Objet : FOREST. Avenue du Roi 177
Demande de permis d'urbanisme portant sur la rehausse de l'immeuble de 4 niveaux,
l'augmentation du nombre de logements de 1 à 5 et la création d'une cour anglaise

Avis de la CRMS

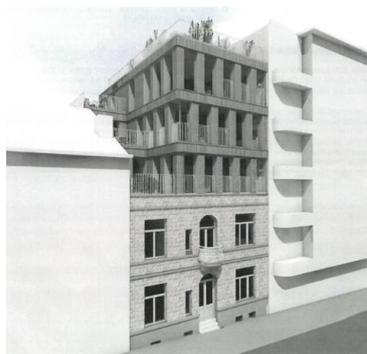
Outre que la CRMS s'interroge sur la faisabilité du projet en termes de stabilité (surtout que la rehausse prévue ne se situe pas à l'aplomb de l'immeuble existant), elle juge le nouveau volume écrasant et particulièrement mal intégré. Tant au niveau des proportions, que de la forme et de la matérialisation, le juste équilibre qui devrait permettre un dialogue subtil et de qualité entre architecture ancienne et nouvelles interventions n'est pas atteint. Les deux parties sont pensées indépendamment l'une de l'autre et la hiérarchie entre les deux volumes n'est pas respectée, ce qui crée un ensemble peu harmonieux et déséquilibré. Le cabanon en béton/véranda en toiture ne suit pas non plus la logique de la nouvelle façade et constitue un élément "étranger". La CRMS recommande une révision profonde du projet, qui devrait sans doute s'assortir d'une révision à la baisse du nouveau volume et d'une réévaluation de la composition. En intérieur, au rez-de-chaussée, la CRMS suggère de maintenir la typologie des pièces en enfilade et de conserver / récupérer au maximum les décorations en bois existantes. La création de la cour anglaise n'appelle pas de remarques particulières.
